## CONTINUACIÓN ACTA N° 002/ 2021 CONSEJO COMUNAL ORGANIZACIONES DE LA SOCIEDAD CIVIL COMUNA DE PAPUDO

FECHA : 19 de enero 2021  
HORA : 19:00 horas

Consejera Araya señala que los puntos de tabla a tratar en la sesión se basaron en la presentación de actualización del Anteproyecto del Plan Intercomunal de Papudo y en Varios e incidentes.

**Zona Z3b para la integración social**

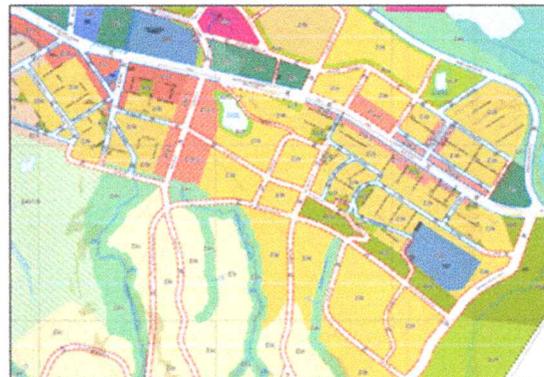
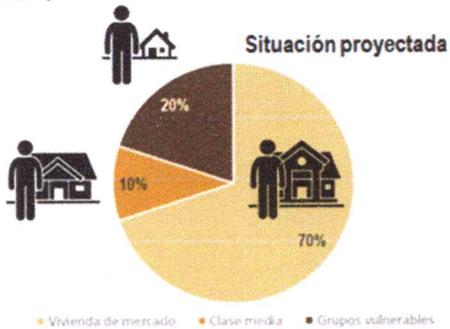
Elimina Z6 Industrial  
Mantiene Z4a2 equipamiento exclusivo y terminal

Aumenta área verde según área boscosa

Lagunas humedal como área verde pública

Ajusta Z1b-2 Equipamiento comercial sin supermercado

Zona Z3b con norma base 100 hab/ha incorpora incentivos 320 hab/ha condicionado a vivienda integrada

Ajusta Limite urbano y elimina via

La aplicación de incentivos normativos permitiría incorporar más de 416 viviendas sociales y 208 viviendas para clase media (38 ha no urbanizadas).

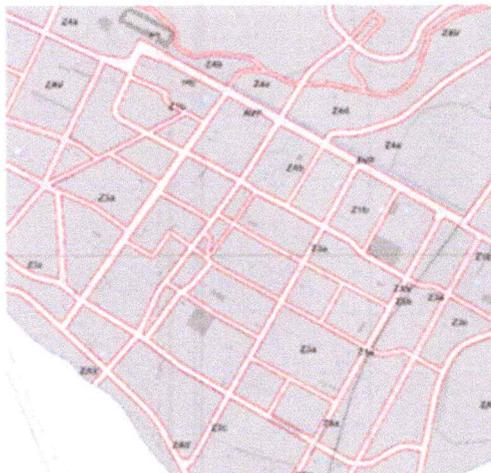
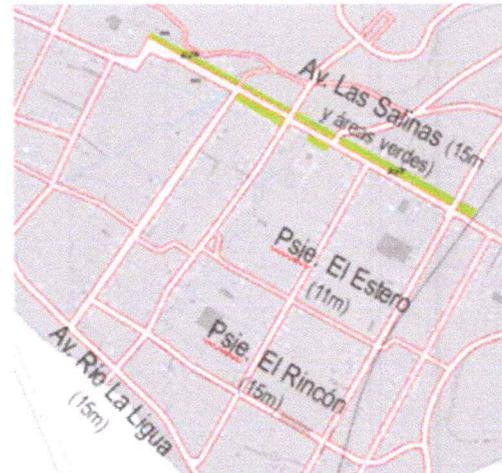
Dar conexión paralela al El Llano

Elimina validez pública dentro de parque privado

Se disminuye cantidad de aperturas viales, considerando de manera general las actuales servidumbres existentes y vías en sector no consolidado.

En el sector consolidado, esto se reduce a una Red vial compuesta por: la sucesión de 1 Oriente, 2 oriente, 3 Oriente, 4 Oriente y 5 Oriente, y las transversales Av. Las Salinas, Psje. El Estero y Psje. El Rincón. Todas estas existentes en la mayor parte de sus tramos. A estas se les suma la Av. Río La Ligua como vialidad de ribereña.

## ÁREA RESIDENCIAL DE PULLALLY

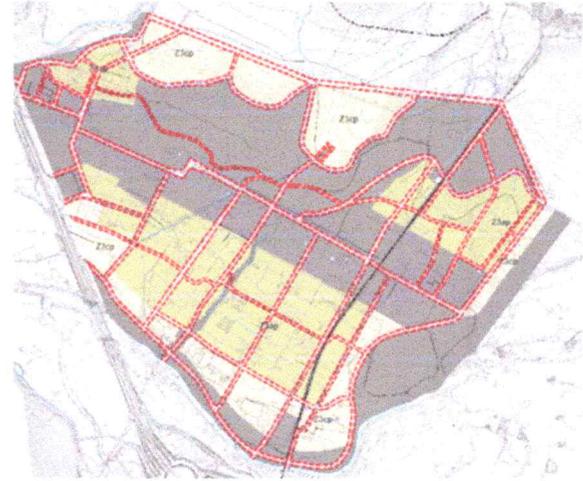
CONSULTA PÚBLICA

Además de disminución de vialidad, se ajustan zonas Z3a y Z3c (actuales Z3a-2 y Z3a-3), zonas de vocación residencial de baja ocupación de suelo.

Estas zonas se proponen como una zona compatible con al voluntad de ciertos residentes por resguardar condiciones las condiciones para la agricultura familiar. Se ajustan las normas urbanísticas disminuyendo el coeficiente de constructibilidad de Z3a-3 de 0,8 a 0,5, y se mantiene la subdivisión predial mínima y densidad existente.
